SWAG 81 93 2682

Citroën C1 1.0 (vergel. nr. 1201.L3, 1201.J0)

Waterpomp

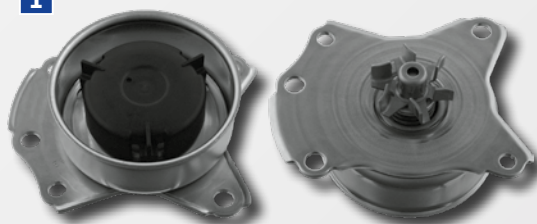
De waterpomp lekt.

De door de autofabrikant ingebouwde waterpomp kan vanwege het materiaal gaan lekken, omdat de pomp uit gestante staalplaat bestaat (1). In extreme gevallen kan zeer ernstige schade aan de motor ontstaan.

SWAG adviseert om de waterpomp SWAG 81 93 2682 te gebruiken. Deze gemodificeerde versie van de waterpomp is vervaardigd uit aluminium spuitgietwerk. De pomp is nu duidelijk stabiel, lekkage wordt voorkomen. Bovendien levert SWAG de waterpomp 81 93 2682 inclusief de noodzakelijke pakking en de passende schroevenset (2).

Bij de montage van de nieuwe uitvoering mogen de oude schroeven niet meer gebruikt worden! Het aandraaimoment van de nieuwe schroeven bedraagt 28 Nm. Bij de montage moeten de aanwijzingen van de voertuigfabrikant steeds in acht genomen worden!

Op de markt wordt de oude uitvoering van de waterpomp uit staalplaat nog steeds aangeboden. Ook de nieuwe uitvoering wordt verkocht, maar niet met de noodzakelijke schroeven!
